การชี้แจงข้อสอบถามการประกวดราคาซื้อโครงการจัดหาและติดตั้งระบบแจ้งเหตุเพลิงไหม้ (Fire Alarm System) ด้วยวิธีประกวดราคาอิเล็กทรอนิกส์ (e-bidding) (เลขที่โครงการ : 65117470087)

เรื่อง ขอทราบรายละเอียดเพิ่มเติม จากบริษัท เค.ที.เทคนิคคอลซัพพลาย จำกัด

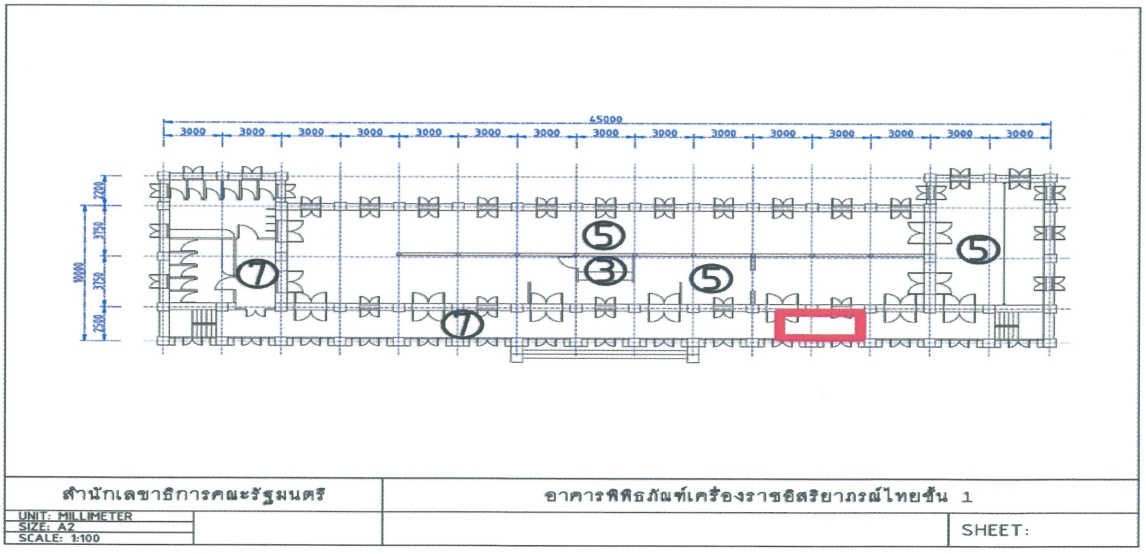
1. ขอทราบตำแหน่งของตู้ควบคุม
   - ตู้ FCP ของอาคารพิพิธภัณฑ์ ติดตั้งอยู่ที่ห้องไหน?
   - ตู้ FCP ของอาคาร สลค.หลังเดิม ติดตั้งอยู่ที่ห้องไหน?
   - ตู้ FCP ของอาคาร สลค.หลังใหม่ ติดตั้งอยู่ที่ห้องไหน?

ตู้ FCP ของอาคารพิพิธภัณฑ์เครื่องราชอิสริยาภรณ์ไทย **ตอบ** ตำแหน่งสี่เหลี่ยมสีแดง

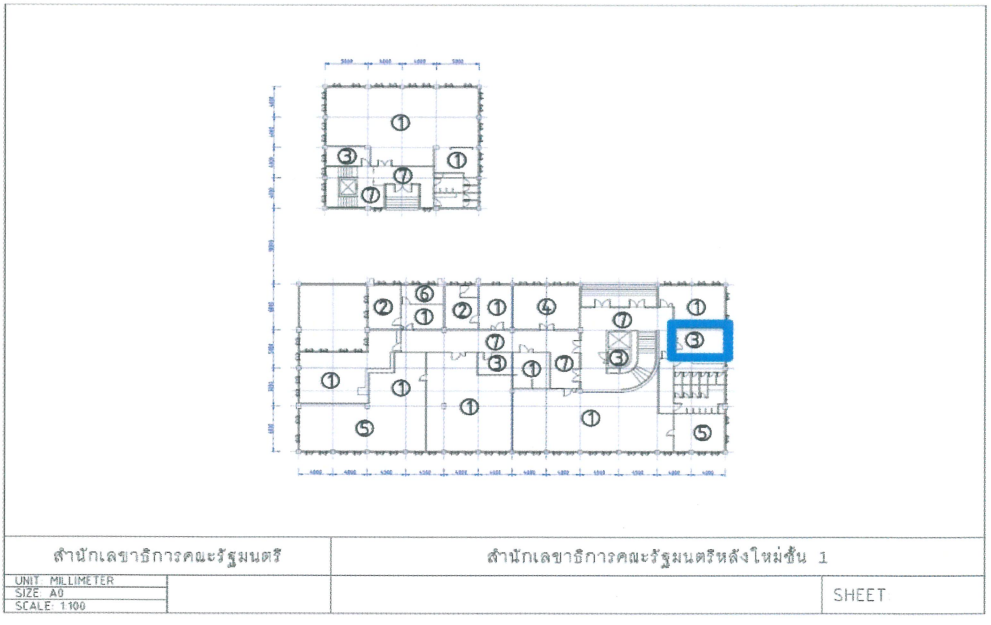
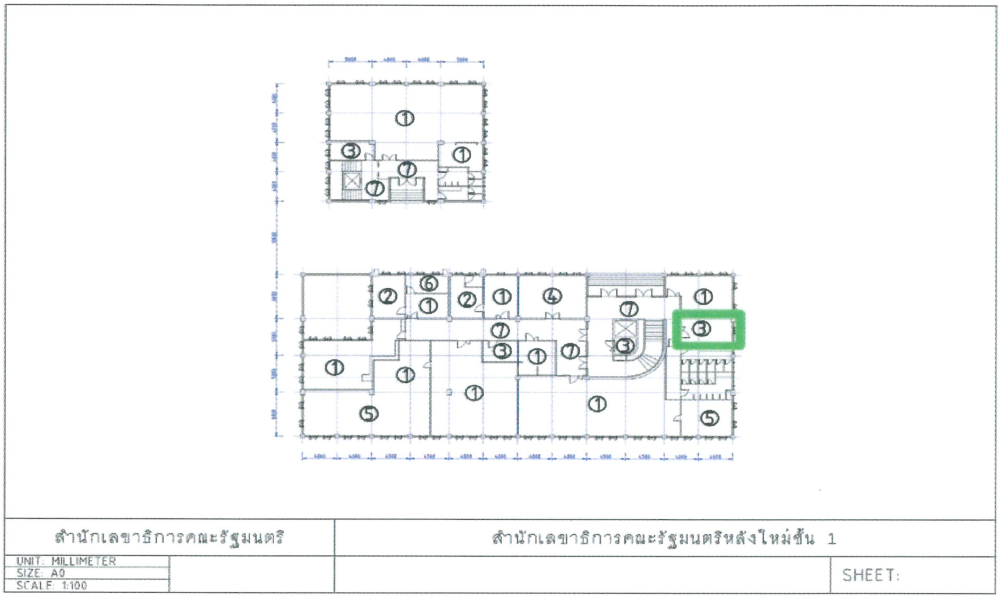
- ตู้ Remote Annunciator ของอาคาร สลค.หลังใหม่ ติดตั้งอยู่ที่ห้องไหน?
   - ชุด Computer ของอาคาร สลค.หลังใหม่ ติดตั้งอยู่ที่ห้องไหน?
2. ลิฟท์โดยสารของเดิม ระบบของลิฟท์ สามารถรองรับ คำสั่งจากตู้ FCP ใหม่ ให้เป็นไปตาม TOR ระบุหรือไม่? หากระบบของลิฟท์โดยสารไม่รองรับคำสั่ง จะต้องดำเนินการอย่างไร?

ตู้ FCP ของอาคารสำนักเลขาธิการคณะรัฐมนตรีหลังใหม่ **ตอบ** ตำแหน่งสี่เหลี่ยมสีแดง

ตู้ Remote Annunciator ของอาคารสำนักเลขาธิการคณะรัฐมนตรีหลังใหม่ **ตอบ** ตำแหน่งสี่เหลี่ยมสีฟ้า
